UNIVERSIDAD PEDAGÓGICA NACIONAL

RESPUESTAS A LAS OBSERVACIONES DE LOS TERMINOS DE REFERENCIA DEFINITIVOS DE LA INVITACIÓN PÚBLICA No. 4 DE 2017

“ADQUISICIÓN, INSTALACIÓN Y CONFIGURACIÓN DE ELEMENTOS INTEGRADOS POR SUBSISTEMAS DE UNA SOLUCIÓN DE CENTRO DE CÓMPUTO (DATACENTER) PARA LA UNIVERSIDAD PEDAGÓGICA NACIONAL”.

**DOCUMENTO DE RESPUESTAS A LAS OBSERVACIONES DE LOS
TERMINOS DE REFERENCIAS DE LA INVITACIÓN PÚBLICA No. 004 DE 2017**

Figura 1. Esquema de configuración en paralelo redundante

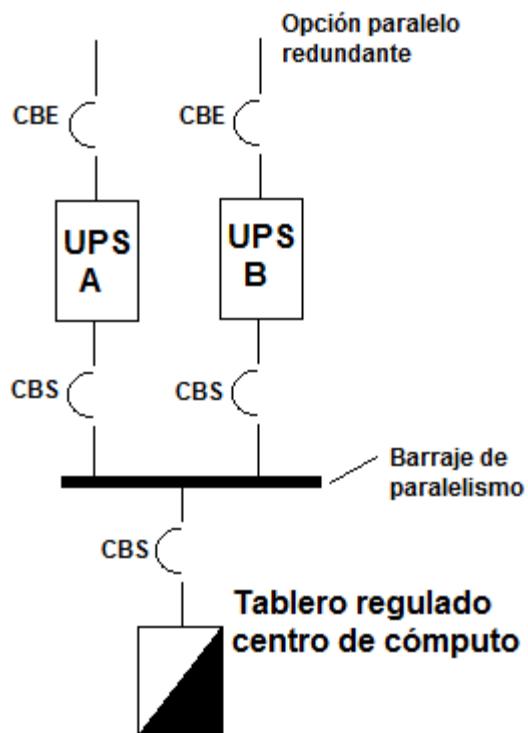
Con respecto a la configuración de las UPS en el ítem 2.1 en cuanto a su redundancia solicitamos a la universidad aclarar qué esquema de conexión se ha de tener considerando que en el numeral 2.1 se habla de una UPS con redundancia N+1 mientras que en los numerales 2.12 y 2.13 se da entender que el sistema de redundancia es 2N, es decir disponiendo de fuentes A y B. Esto es importante porque define el sistema de distribución eléctrica en el Centro de Cómputo como se describe a continuación:

En el anterior esquema las dos UPS operan en paralelo, las salidas de cada UPS van a un barraje común y un totalizador común, este totalizador presenta un punto único de falla y para la distribución de cargas en el centro de cómputo ya no se requiere de enviar dos circuitos por cada gabinete sino uno solo ya que solo se tiene una sola alimentación de bus de UPS. Se tiene entonces un solo tablero de distribución de circuitos que debe incluir un transformador de aislamiento. En este caso los costos disminuyen en la distribución de circuitos, pero se tiene un punto único de falla.

Respuesta Observación No. 13: El esquema que requiere la Universidad Pedagógica Nacional (Ver siguiente figura), es de redundancia 2N, de tal manera que si una UPS falla la otra UPS soporte toda la carga, facilitándonos también los mantenimientos preventivos a las UPS.

Figura 2. Esquema de redundancia 2N

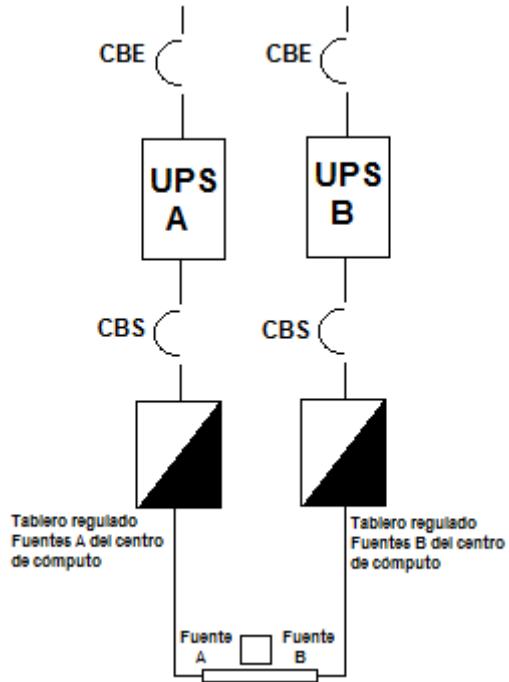
En el esquema de redundancia 2N se tienen dos UPS separadas y cada una alimenta una fuente de cada equipo del centro de cómputo, en este caso si una UPS falla la otra puede asumir toda la carga y no hay punto único de falla pero se requiere que todos los servidores y equipos del centro de cómputo posean fuente dual. Para los que no posean fuente dual se debe instalar un STS o switch estático de transferencia. En este caso sí se requiere de dos tableros de distribución y a la salida de cada UPS se debe disponer de un transformador de aislamiento.

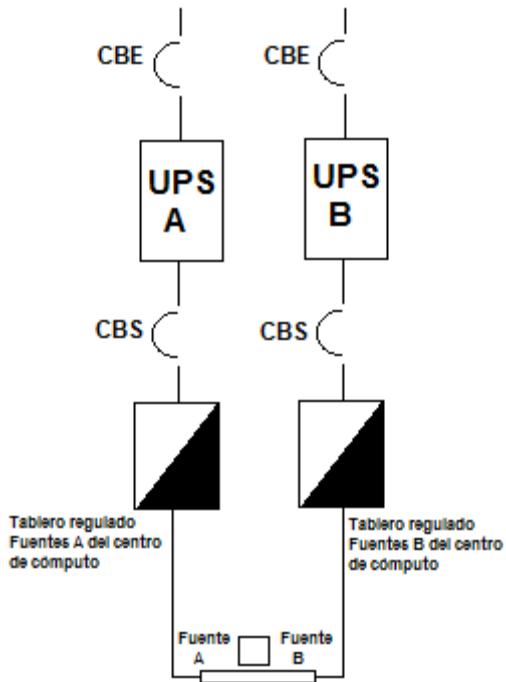
1. En el numeral 2.1 del Cuadro de descripción técnica UPS NUEVAS mencionan que el cuarto de UPS debe contar con aire de precisión, agradecemos por favor confirmar si este requerimiento de un aire acondicionado de precisión aplica para el cuarto de UPS o se utilizaran los aires acondicionados de confort existentes en este mismo cuarto.

Respuesta Observación No. 1: El ítem 2.1 hace referencia a las UPS Nuevas de 20 KVA que serán ubicadas en el Primer piso del Edf. B cuarto de UPS. En este cuarto ya existen operando dos aires acondicionados de confort y NO se requiere cambiar los aires acondicionados, por lo que estos se deben conservar.
